工事計画認可申請	第8-1-4-2図
東海第二発電所	
名称	原子炉格納施設 原子炉格納容器 (原子炉格納容器配管貫通部及び電気配線貫通部)の構造図 X-101A, B, C, D
	日本原子力発電株式会社
	1208

電気配線貫通部に関する高経年化技術評価書  
(取り替えることを前提に評価していることを示す評価内容)

原子炉格納容器電気配線貫通部の改造に係る添付図（構造図）の変更前後比較

図 2.3-5 高圧動力用モジュール型電気ペネトレーションの長期健全性試験手順

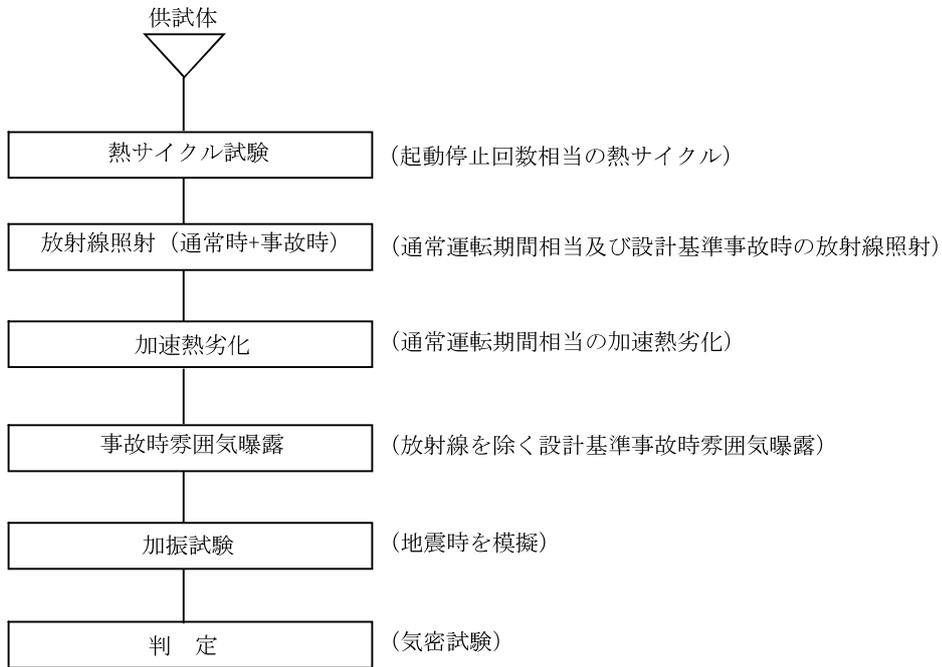
高圧動力用モジュール型電気ペネトレーションについては、図 2.3-5 に示す長期健全性試験手順により評価した。

本試験条件は、表 2.3-7 に示すとおり高圧動力用モジュール型電気ペネトレーションの 60 年間の通常運転期間における使用条件、設計基準事故時条件\*及び重大事故等時条件\*を包絡しており、試験結果は、表 2.3-8 に示すとおり、気密試験の判定基準を満足している。

本試験結果は、表 2.3-8 に示すとおり、気密試験の判定基準を満足しており **高圧動力用モジュール型電気ペネトレーションは、60 年間の通常運転期間、設計基準事故時及び重大事故等時雰囲気において気密性能は維持できる**と評価する。

なお、東海第二で想定される重大事故等時における最高圧力については、事故時雰囲気曝露試験条件に包絡されていないが、同等形のモジュール型電気ペネトレーションを用いた健全性試験において、重大事故等時条件を上回る圧力 (0.77 MPa) にて気密に対する健全性が確認されていることから **重大事故等時においても気密性能は維持できる**と評価する。

また、東海第二で想定される最大応答加速度 9.69 G については、加振試験条件に包絡されていないが、同等形のモジュール型電気ペネトレーションを用いた加振試験において、東海第二の最大応答加速度を上回る加速度 20 G にて健全性が確認されていることから重大事故等時においても気密性能は維持できると評価する。
